# 原子力艦の原子力災害対策マニュアル検証に係る 作業委員会(第4回)

日時：平成28年3月4日(金) 13:00～15:00

## 「原子力艦の原子炉の燃料について」に対するコメント

2016年3月4日 電力中央研究所 遠藤寛

図1 セラミックス燃料棒の構造 (ATOMICA より引用・加筆)

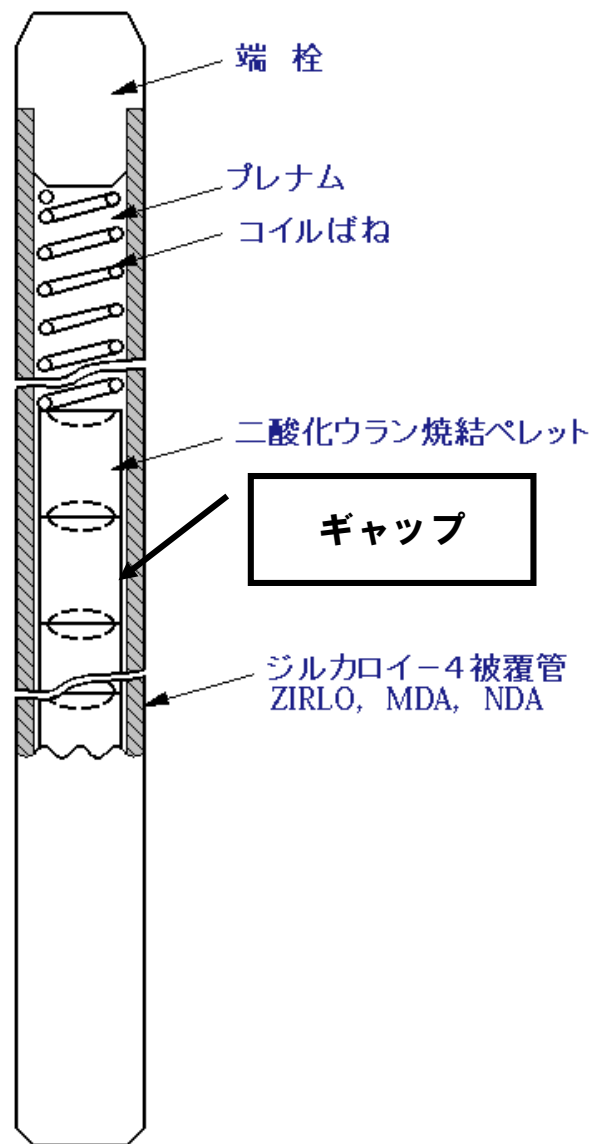
- (1) 金属燃料の熱電導度はセラミックス燃料の 10 倍程度大きいため、運転時の燃料中心最高温度は冷却材温度より約 50°C 高い 400°C 程度に留まる。
- (2) セラミックス燃料では、燃料中心の最高温度が約 1750°C であり燃料表面との温度差が大きい。このため、セシウムなど揮発性 FP の一部は熱拡散によって被覆管と燃料ペレット表面との間にあるギャップに移動し蓄積する。金属燃料の場合は、燃料スラグ(ペレットに相当)の径方向温度差が小さいため熱拡散が抑制され、固体状 FP の大部分は燃料スラグ内部に留まる(図1参照)。
- (3) 原子炉運転中に被覆管が損傷すると、セラミックス燃料ではギャップに蓄積された FP の一部が冷却材中に放出される。一方、ギャップ中の FP 量が少ない金属燃料では、冷却材中への FP 放出量は相対的に少ない。
- (4) ただし、ゼノンやクリプトンなどの希ガス FP については、両燃料共に、運転時に燃料棒のプレナム部に放出される。このため、被覆管破損時の冷却材中への希ガス FP の放出については同等と考えられる。

図 2 金属燃料とセラミックス燃料との温度条件の比較

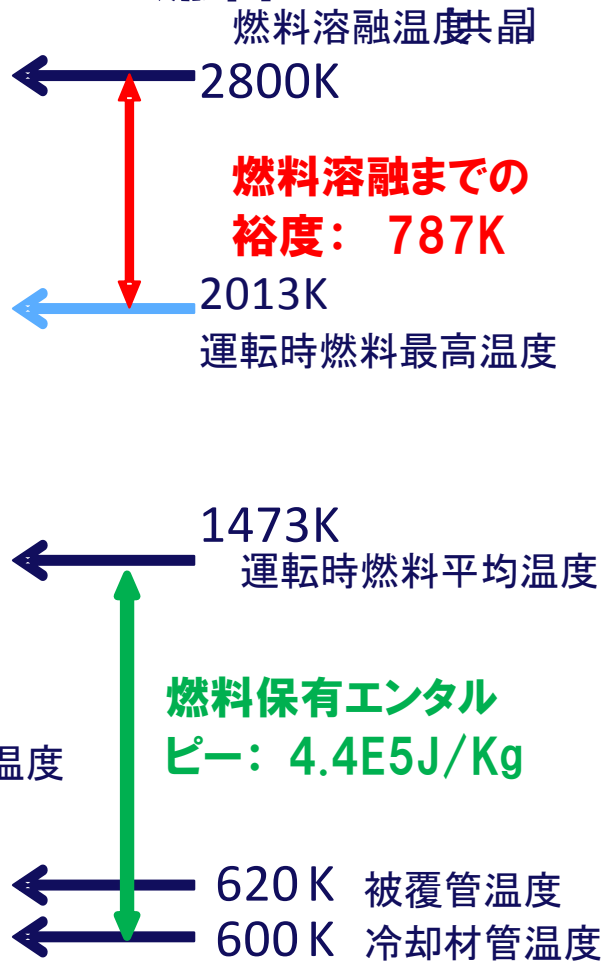
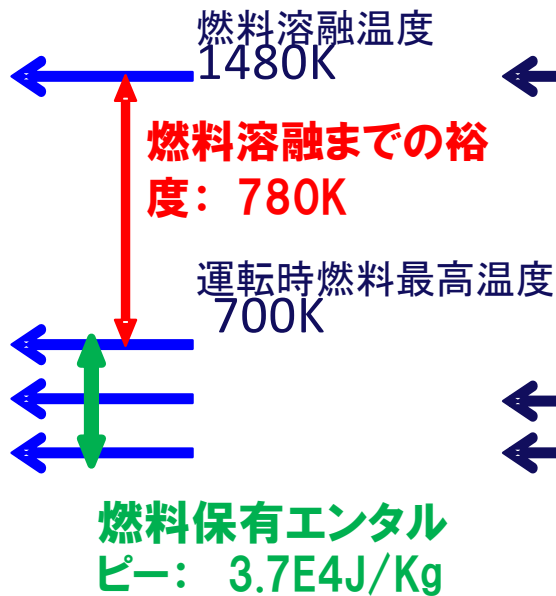
- (3) 被覆管酸化反応が進展すると、反応熱によって燃料温度は急速に増加し、金属燃料では約 1200°C (10%Zr-U 燃料の場合)、セラミックス燃料では 2500～2800°C (共晶反応に依存)で燃料溶融が開始する。両燃料共に、燃料溶融に伴って揮発性 FP の大部分が原子炉容器内に移行するが、不揮発性 FP は溶融燃料内に残留する。
- (4) 以上から、冷却機能喪失型のシビアアクシデントでは、金属燃料とセラミックス燃料とは融点に差異があるにも拘わらず、原子炉容器内への FP 移行挙動の観点からは大きな差異は無いといえる。
- (5) 一方、ATWS などの炉停止機能喪失型のシビアアクシデントでは、金属燃料炉心とセラミックス燃料炉心の差異が顕在化する。金属燃料炉心では燃料熱導度が大きく燃料温度が低いため、燃料の保有エネルギーがセラミックス燃料の 1/10 以下であり、さらに燃料溶融までの温度裕度は両炉心で同程度となる。このため、代表的な ATWS である給水流量喪失時のスクラム失敗事象では、ドップラー反応度と燃料スラグの軸方向膨張による負の反応度効果のため事故時の原子炉出力が低減し、炉心損傷に至るまでの時間が遅延し炉心損傷を回避できる可能性がある (図2参照)。
